日立半導体技術情報

製品分類	マイコン	発行番号	TN-H8*-249A	Rev.	第1版
題名	H8/300H Tiny シリーズ、H8S シリーズ I ² C バスインタフェース TRS ビット設定上の注意点	情報分類	1. 仕様変更 2. ドキュメント訂正追加等 ③. 使用上の注意事項 4. マスク変更 5. ライン変更		
適用製品	H8/3664 シリーズ H8S/2148, H8S/2138 シリーズ H8S/2149, H8S/2169 シリーズ H8S/2128 シリーズ H8S/2194 シリーズ H8S/2199R シリーズ H8S/2238R シリーズ H8S/2258 シリーズ H8S/2268 シリーズ H8S/2633 シリーズ H8S/2638, H8S/2636 シリーズ H8S/2643 シリーズ	対象ロット等	下記各ハードウェアマニュアル H8/3664 シリーズ 第4版 H8S/2148 シリーズ 第4版 H8S/2138 シリーズ 第3版 H8S/2149, 69 シリーズ 第3版 H8S/2128 シリーズ 第3版 H8S/2194 シリーズ 第2版 H8S/2199R シリーズ 第1版 H8S/2238R シリーズ 第2版 H8S/2258 シリーズ 第2版 H8S/2268 シリーズ 第2版 H8S/2633 シリーズ 第4版 H8S/2638, H8S/2636 シリーズ 第4版 H8S/2643 シリーズ 第2版	有効期限	
	全ロット	永年

H8/300H Tiny シリーズ、H8S シリーズに搭載する I²C バスインターフェースのスレープモードアドレス受信動作において、ICCR レジスタの TRS ビットの状態によっては、アクノリッジビットを送信できない場合があることが判明しました。つきましては下記の通り「使用上の制限」をご案内申し上げます。

図 1.スレーブモード時 TRS 設定における注意点

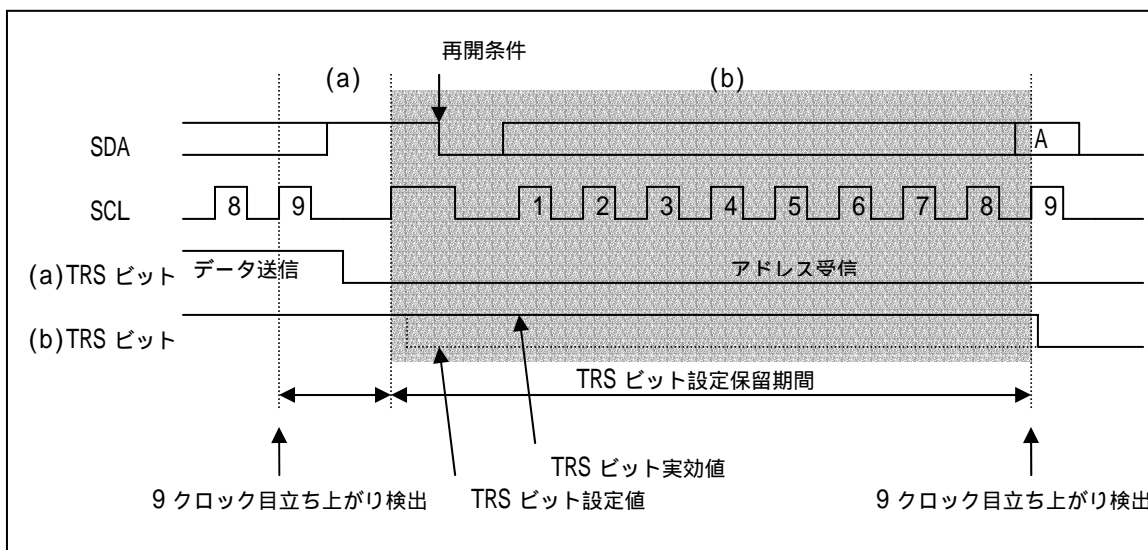
下記条件が重なったとき、スレープモードアドレス受信動作に対するアクノリッジビット送信が行われません。

図1 にスレープモード時 TRS 設定における注意点を示します。

- (1)直前に送信モード動作を行い、TRS ビットが「1」に設定されている。
- (2)マスタデバイスより停止条件無しに再開条件が入力されている。
- (3)図1.(b)の期間中に TRS ビットを「0」クリアし、受信モードに切り替えている。
- (4)SCL の9クロック目立ち上がり時に、受信アドレスが SAR, SARX レジスタに設定された値と一致する。

スレーブモードでは9クロック目の立ち上がりエッジ検出または、停止条件検出時から次に SCL 端子に立ち上がりエッジを検出するまで(図 1.(a)の期間)は、ICCR レジスタの TRS ビットに設定された値は、直ちに有効となります。

しかし、上記以外の期間(図 1.(b)の期間)に設定された TRS ビットの値は、次に9クロック目の立ち上がりエッジが検出されるか停止条件が検出されるまで設定値が保留される為、すぐには有効になりません。

そのため、再開条件入力に続くアドレス受信動作時にも内部的な TRS ビットの実効値は「1」(送信モード)のままとなり、9クロック目のアドレス受信完了に伴うアクノリッジビット送信が行われません。

スレーブモードのアドレス受信を行う時は、下記のいずれかの条件で使用願います。

- (1) 図 1.(a)の期間中に、TRS ビットを「0」クリアする。

スレーブモード時のウェイト機能による SCL 端子の Low 固定解除については、TRS ビット 0 クリア後 ICCDR レジスタのダミーリードにより行う。

- (2)不具合発生時マスタデバイスは、アクノリッジビットに「1」を受信したことを受けて、再度開始条件の発行とアドレスデータの送信を行う。
